柏崎刈羽原子力発電所6号及び7号炉審査資料	
資料番号	KK67-0116
提出年月日	平成28年8月19日

# 可搬型代替注水ポンプ(消防車)の台数等の変更について

平成28年8月19日

東京電力ホールディングス株式会社

# 具体的な必要NPSH計算結果 56条 CSP補給(130m<sup>3</sup>/h)の例

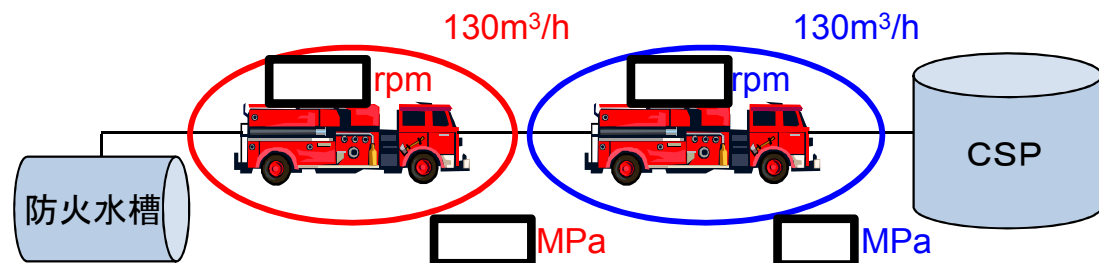
CSP側消防車の必要NPSH( [ ] m) 及び必要流量(130m<sup>3</sup>/h)を確保するため、防火水槽側消防車には  
**必要揚程: [ ] MPa**  
**必要NPSH: [ ] m**  
**が要求される。**

※消防車間のホース圧損等を加味し、CSP側消防車と同様に評価

# 具体的な有効NPSH計算結果 56条 CSP補給(130m<sup>3</sup>/h)の例

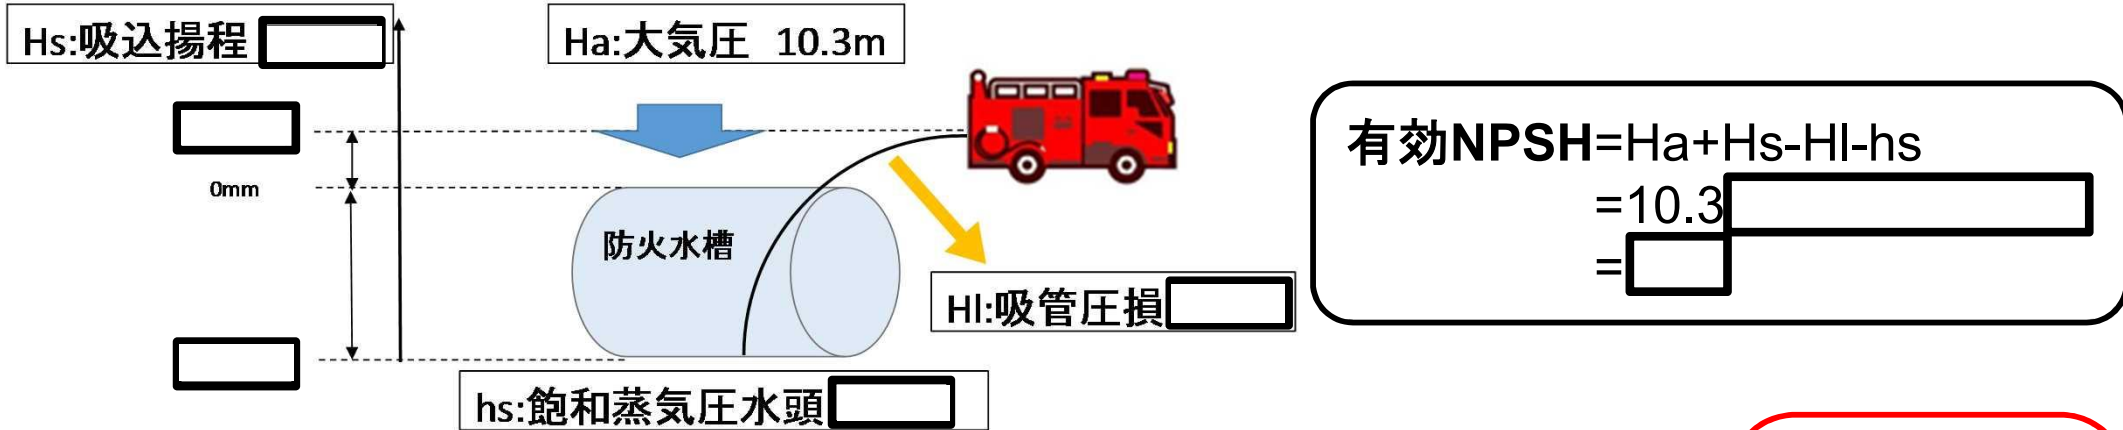
有効NPSH: [ ] < 必要NPSH: [ ]  
となり、ポンプ設計上問題あり

有効NPSHを大きくする or 必要NPSHを小さくする 対策を検討

流量を減少させれば  
 ・Hl(吸管圧損)が減少するので有効NPSHが大きくなる  
 ・必要NPSHが小さくなる(回転数も小さくできる)

- ①必要流量の見直し
  - ②防火水槽側の消防車台数を増やすことで、1台あたりの必要流量を減少させる
- ことにより対応

(参考)台数変更後の配置 56条 CSP補給(130m<sup>3</sup>/h)の例

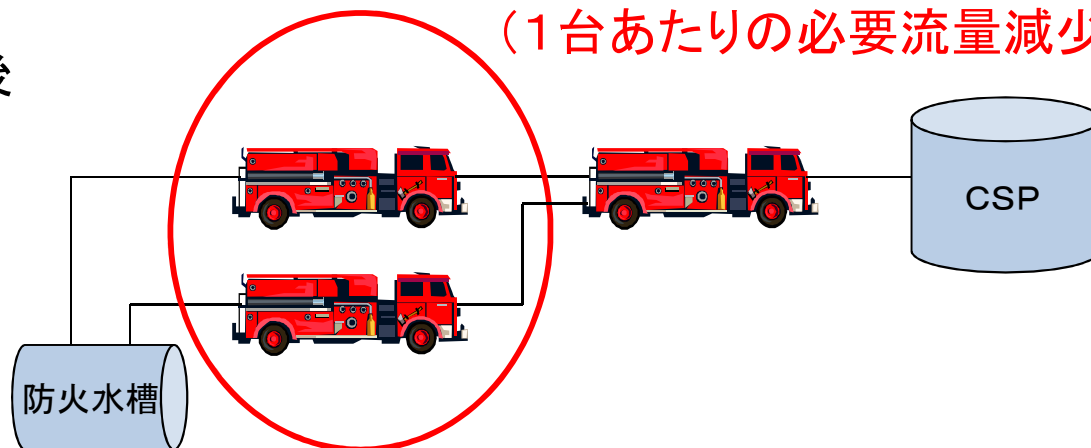
防火水槽側消防車  
1台あたりのNPSH

【有効】m < 【必要】m

防火水槽から吸い込む消防車を並列2台に変更  
(1台あたりの必要流量減少)

【有効】m > 【必要】m

### (1)有効性評価タイムチャート変更方針(例:TQUV)

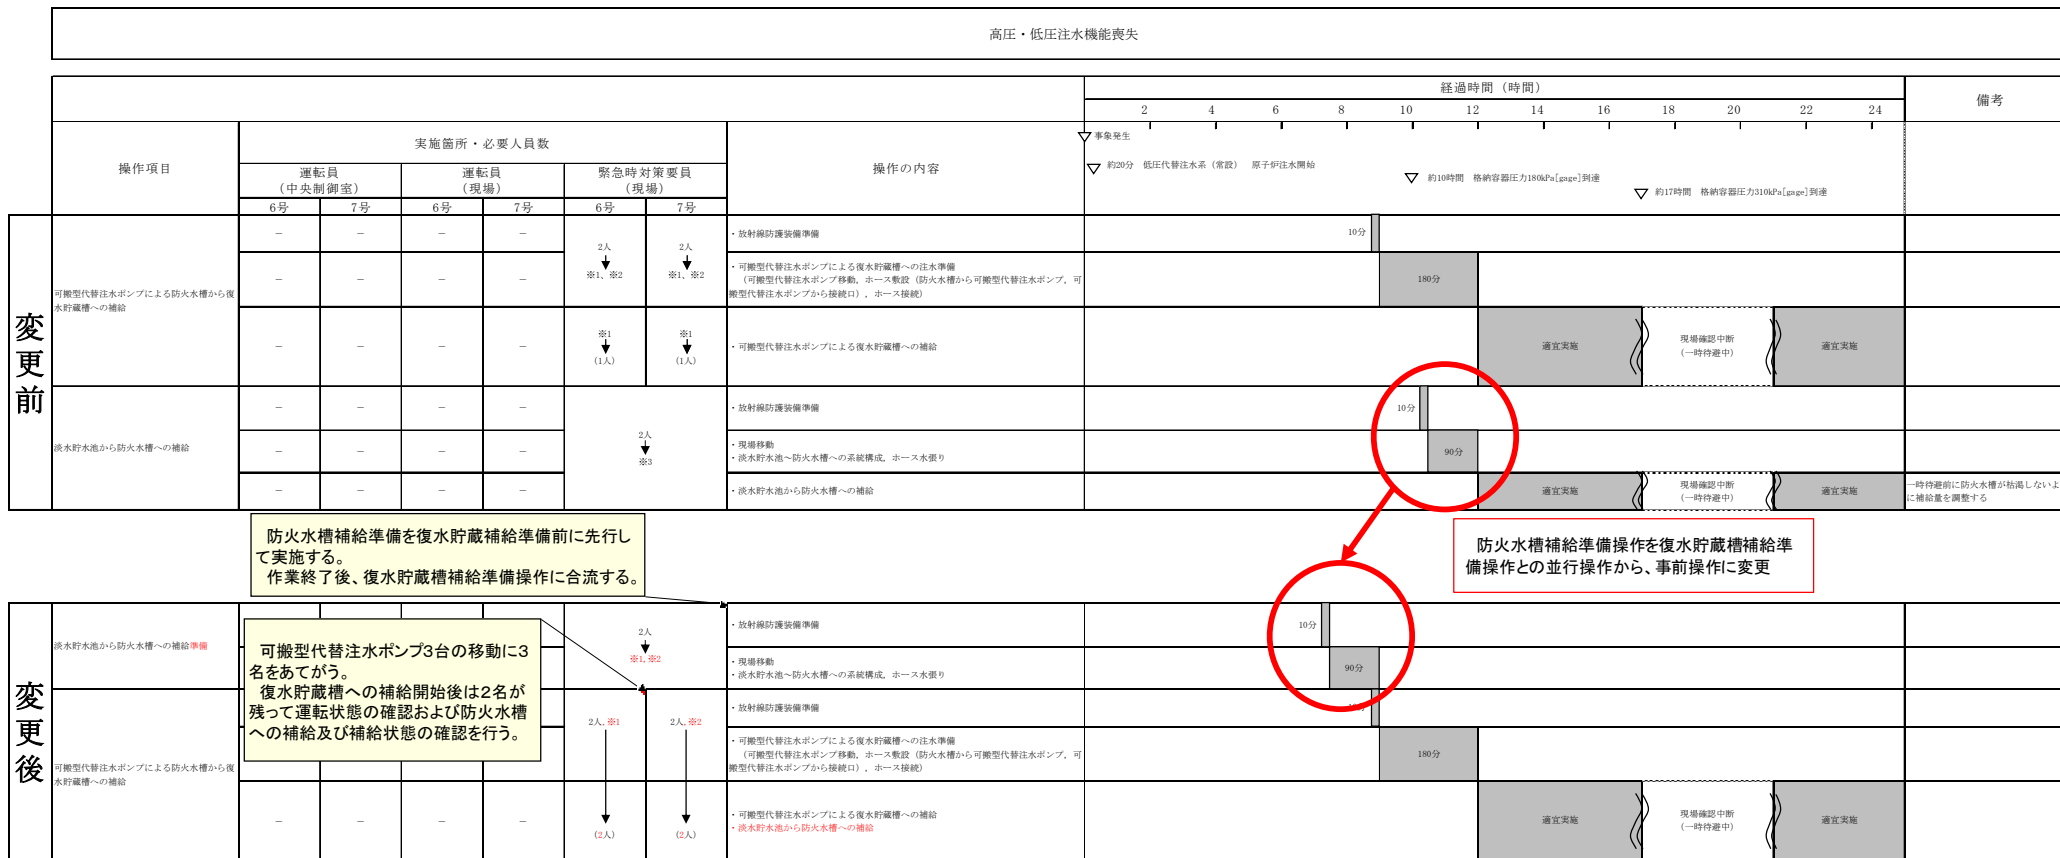
並行操作としていた「復水貯蔵槽補給」作業と「防火水槽補給」作業を、「防火水槽補給」作業を先行して実施することにより、可搬型代替注水ポンプ3台の操作要員を確保する。

### (3)技術的能力タイムチャート変更方針(復水貯蔵槽補給)

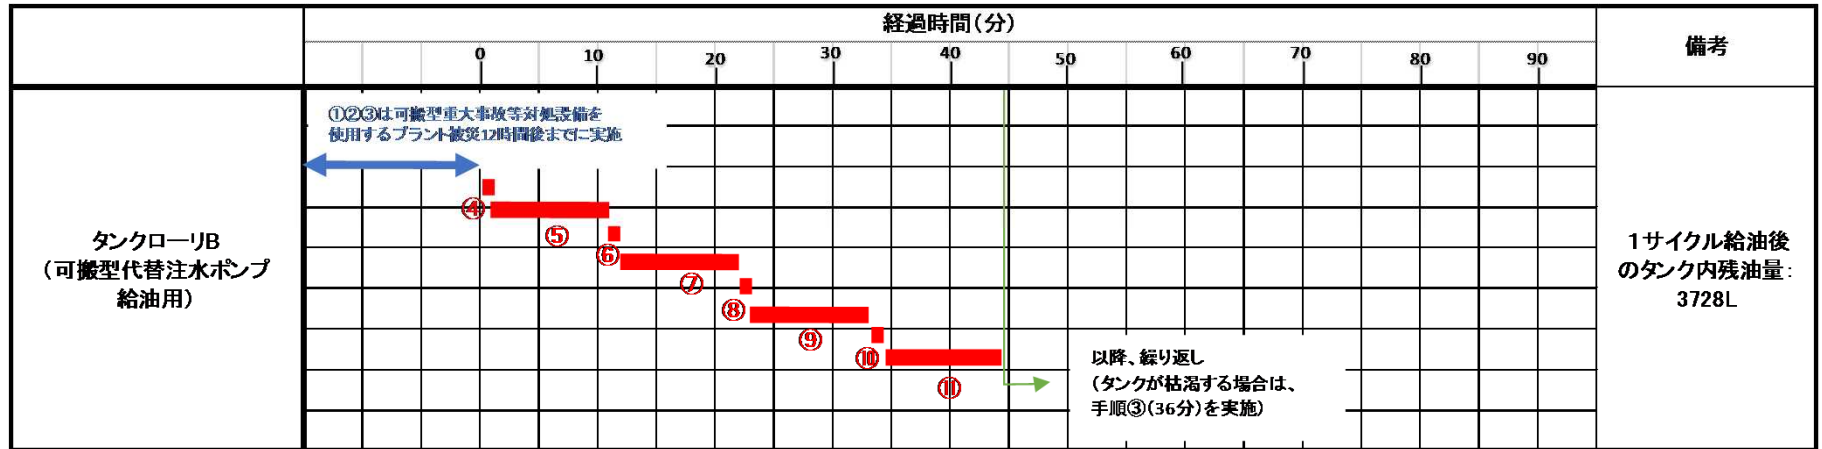
手順の項目	要員(数)	経過時間(分)						備考		
		30	60	90	120	150	180			
		可搬型代替注水ポンプによる復水貯蔵槽への補給 180分								
		▽手順着手判断, 指示								
可搬型代替注水ポンプによる復水貯蔵槽への補給	中央制御室運転員 A, B	2						復水貯蔵槽水位確認		
	緊急時対策要員	2								※ 荒浜側高台保管場所への移動は、10分と想定する

手順の項目	要員(数)	経過時間(分)					備考			
		30	60	90	120	150				
		可搬型代替注水ポンプによる復水貯蔵槽への補給 135分								
		▽手順着手判断, 指示								
可搬型代替注水ポンプによる復水貯蔵槽への補給	中央制御室運転員 A, B	2						復水貯蔵槽水位確認		
	緊急時対策要員	3								※ 荒浜側高台保管場所への移動は、10分と想定する
